## ACLARACIÓN No. 1

LPN No. 07-2025-SEAPI-UNAH

### “CONSTRUCCIÓN I ETAPA CERCO PERIMETRAL, UNAH-CUROC”

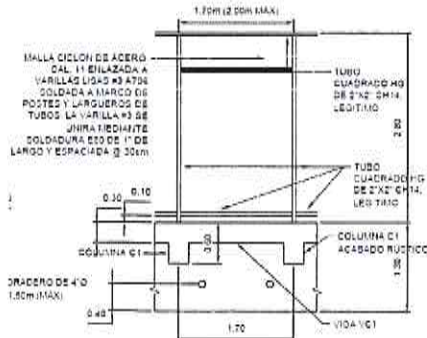
6. En el ítem No. 13 del listado de actividades proporcionado dice: "Suministro e instalación de Malla ciclón calibre 11". La malla que se encuentra tanto en Tegucigalpa, San Pedro sula y Santa Rosa es de 8 pies de altura, no existiendo malla de 9 o 10 pies de altura, lo que generaría un corte en la malla del cerco. La pregunta es: ¿Añadimos un tubo cuadrado de 2"x2" ch 14 en sentido horizontal para reforzar la unión de la malla en el cerco? (tal y como se muestra en la imagen).

Se recomienda que la altura de la malla del cerco sea de 8 pies, para no generar corte en el cerco.

R. Ver respuesta de la **CONSULTA No. 3**.
